**AVIS RELATIF À LA PROTECTION
CONTRE LES EVENTUELS EFFETS NOCIFS ET NUISANCES
PROVOQUÉS PAR LES RAYONNEMENTS NON IONISANTS
GÉNÉRÉS PAR DES ANTENNES ÉMETTRICES STATIONNAIRES**

Commune : ANDERLUES - Exploitant : TELENET GROUP

Référence exploitant : HT1588C

Rapport n° 1858 / 2024

Figure 1 : Vue en plan des lieux de séjour et des points de contrôle

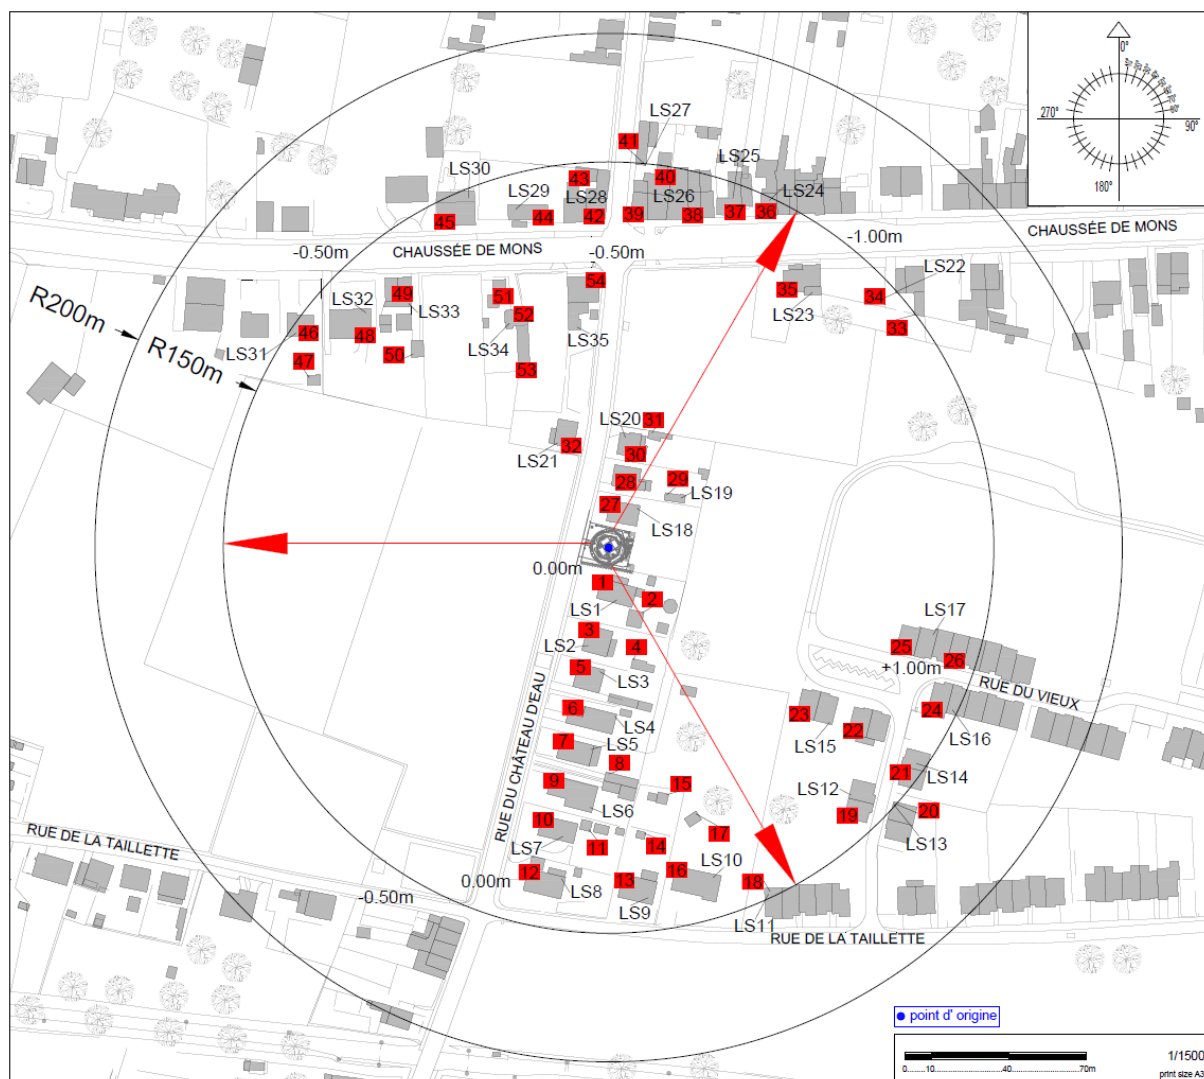
Les fréquences d'émission, la puissance rayonnée par chacune des antennes et leur gain permettent de déterminer le rayon de la zone à analyser. Tout dépassement de la limite par installation est exclu en dehors de cette zone. Le tableau 2 reprend les 35 LS² pour lesquels l'indice d'exposition est le plus élevé. Les différentes colonnes indiquent :

- le numéro du point de contrôle repris sur un des plans de la figure 1;
- le numéro du LS dans lequel se trouve le point de contrôle de la 1^{ère} colonne ;
- l'atténuation d'obstacle prise en compte pour le calcul de l'indice d'exposition dans le LS ;
- le résultat du calcul de l'indice d'exposition.

N° point de contrôle	LS	Atténuation (dB)	Indice d'exposition relatif à la limite par installation IE_i
35	LS23	3,0	0,480
23	LS15	3,0	0,404
38	LS26	3,0	0,388
37	LS25	3,0	0,385
22	LS15	3,0	0,384
36	LS24	3,0	0,364
19	LS12	3,0	0,363
16	LS10	3,0	0,363
18	LS11	3,0	0,348
39	LS26	3,0	0,324
13	LS9	3,0	0,299
40	LS26	3,0	0,291
20	LS13	3,0	0,287
34	LS22	3,0	0,280
21	LS14	3,0	0,277
33	LS22	3,0	0,240
54	LS35	3,0	0,240
42	LS28	3,0	0,239
41	LS27	3,0	0,239
47	LS31	3,0	0,208
24	LS16	3,0	0,202
25	LS17	3,0	0,201
46	LS31	3,0	0,194
48	LS32	3,0	0,182
43	LS28	3,0	0,178
49	LS33	3,0	0,152
26	LS17	3,0	0,144
14	LS9	3,0	0,138
12	LS8	3,0	0,135
51	LS34	3,0	0,135
44	LS29	3,0	0,134
17	LS10	3,0	0,134
45	LS30	3,0	0,105
52	LS34	3,0	0,102
11	LS7	3,0	0,093

En ce qui concerne les antennes de l'installation mentionnées dans le tableau 1, la distance maximale à laquelle la limite pourrait être atteinte, à l'extérieur, est égale à 130,6 m. S'il n'y a pas de LS à une distance inférieure, les antennes respectent forcément la limite d'immission.

Dans le cas des LS situés à l'intérieur des bâtiments, une atténuation d'obstacle est prise en compte et il en résulte que la distance maximale à laquelle la limite pourrait être atteinte se réduit à 92,5 m.

Figure 2 : Vue en plan des installations d'antennes dans un rayon de 300 mètres autour de l'installation faisant l'objet de la demande d'avis

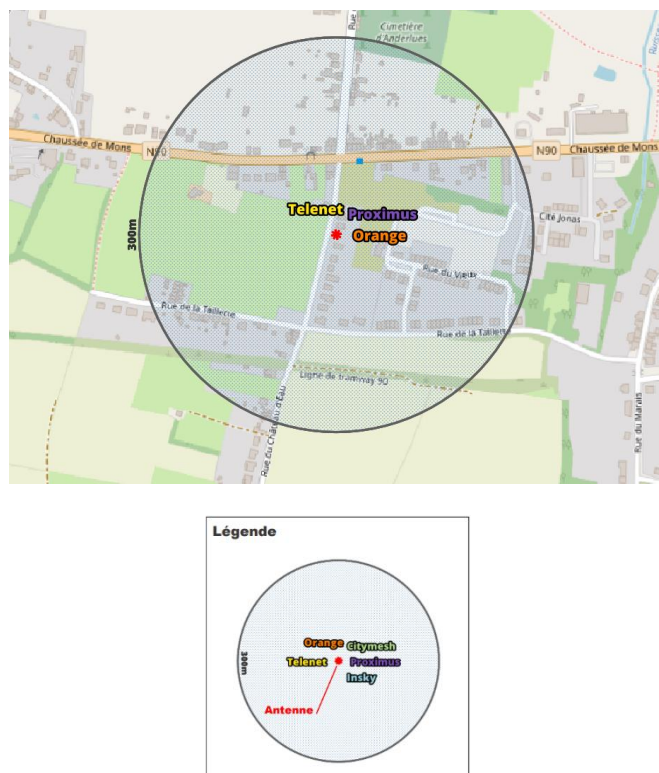
Le plan en projection verticale de la figure 2 indique la localisation des installations d'antennes émettrices stationnaires visées par le décret et situées dans un rayon de 300 mètres autour de l'installation référencée dans le paragraphe 2 et localisée au centre du cercle. Les données de localisation de ces antennes et les avis correspondant sont accessibles via le cadastre en ligne des antennes émettrices stationnaires⁶. Les installations prises en compte dans l'évaluation du respect de la limite cumulative sont les installations d'antennes émettrices déclarées en service par l'exploitant à la date du présent avis, à l'exception de l'installation référencée dans le paragraphe 2 et éventuellement d'autres installations ayant fait l'objet d'une demande d'avis à la même date et qui sont situées à l'intérieur de la zone de 300 mètres de rayon.

- il y a au plus 4 installations d'antennes émettrices stationnaires présentes dans la zone d'évaluation de 300 mètres de rayon représentée dans la figure 2, y inclus l'installation référencée dans le paragraphe 2 : la limite cumulative définie à l'article 4, §2 du décret est nécessairement respectée dans les lieux de séjour à l'intérieur de la zone d'évaluation de 300 mètres de rayon ;

- c) dans tous les autres cas, il a été vérifié que la limite cumulative définie à l'article 4, §2 du décret n'est pas dépassée dans les lieux de séjour sur base du nombre d'installations localisées dans la zone d'évaluation de 300 mètres de rayon représentée dans la figure 2, de leur localisation ainsi que des données inscrites dans la figure 1 et au paragraphe 4 du présent avis et dans les avis attestant le respect de la limite par installation ou de la limite abrogée de 3 V/m relatifs aux autres installations reprises dans la figure 2.

Compte tenu des considérations ci-dessus, il apparaît que l'intensité du rayonnement électromagnétique généré, dans les lieux de séjour situés dans un rayon de 300 mètres autour de l'installation référencée dans le paragraphe 2, par l'ensemble des antennes émettrices stationnaires de l'ensemble des exploitants du même site d'antennes émettrices stationnaires respecte la limite fixée à l'article 4, § 2 du décret.
